「かんたん床暖」 事故防止のためのリコール社告実施について

パナソニック株式会社(旧社名:松下電器産業株式会社)は、2002年7月から2008年12月までに製造したフローリング調電気カーペット「かんたん床暖」など10機種について、事故防止のため市場対応を行います。

対策前断面図

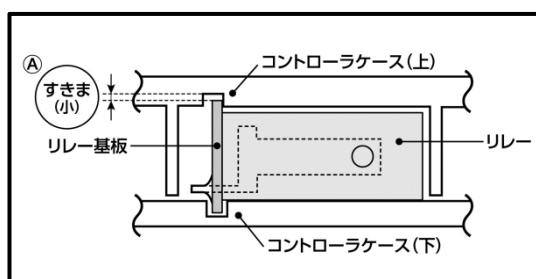
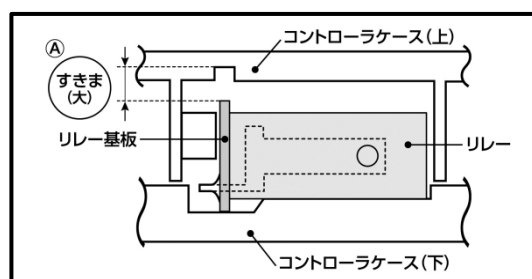
当該「かんたん床暖」のコントローラに内蔵されているリレー基板とコントローラケースとの間のスペースに余裕が少ないため、コントローラケースの上を踏まれるなど、上面から局部的に繰返し外力が加えられることにより、リレー端子部に力が加わり、まれにリレー端子はんだ部の接触不良が発生し、異常過熱により、焦げに至る可能性があるかと判断しました。

① リレー基板とコントローラケース間のスペース

リレー基板に外力が加わらない構造としたコントローラケース(下)に交換いたします。
あわせてリレー基板も交換いたします。

① リレー基板とコントローラケース間のスペース
